改善箇所説明図

基準不適合発生箇所

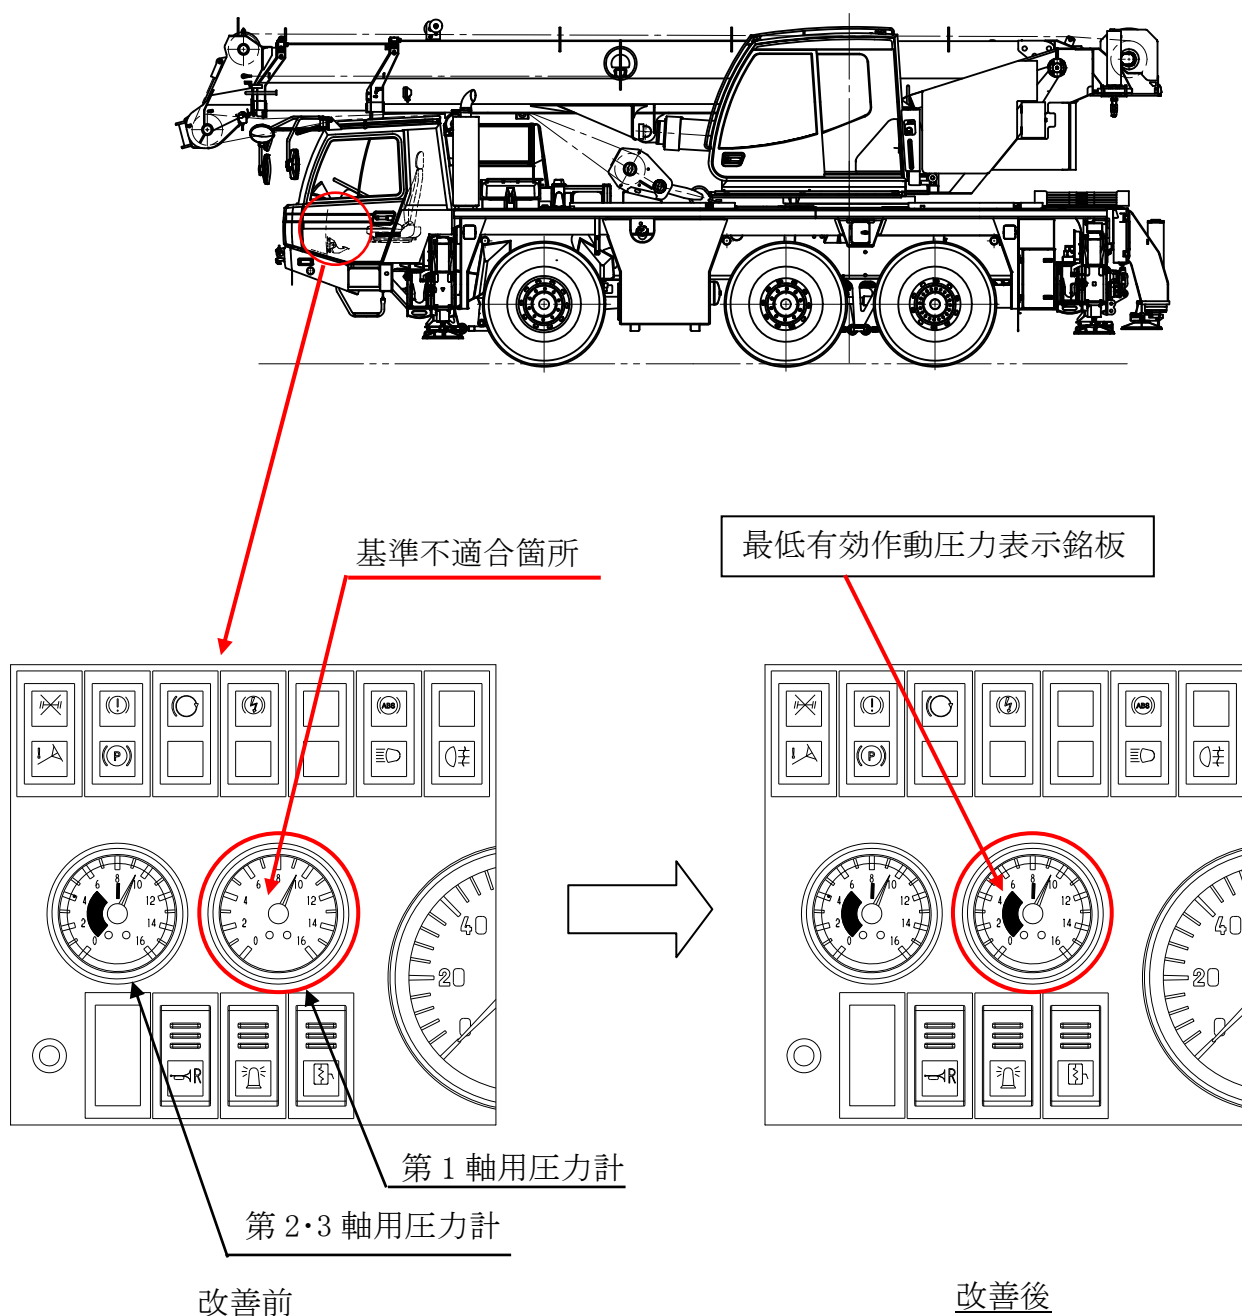
運転者室内に装備される制動装置用内圧容器の圧力を表示する圧力計において、第1軸用圧力計の目盛に最低有効作動圧力が表示されていないため、道路運送車両の保安基準に適合していない。

改善の内容 全車両、第1軸用圧力計に最低有効作動圧力表示銘板を追加する。

注： ☐ は、追加する部品を示す。
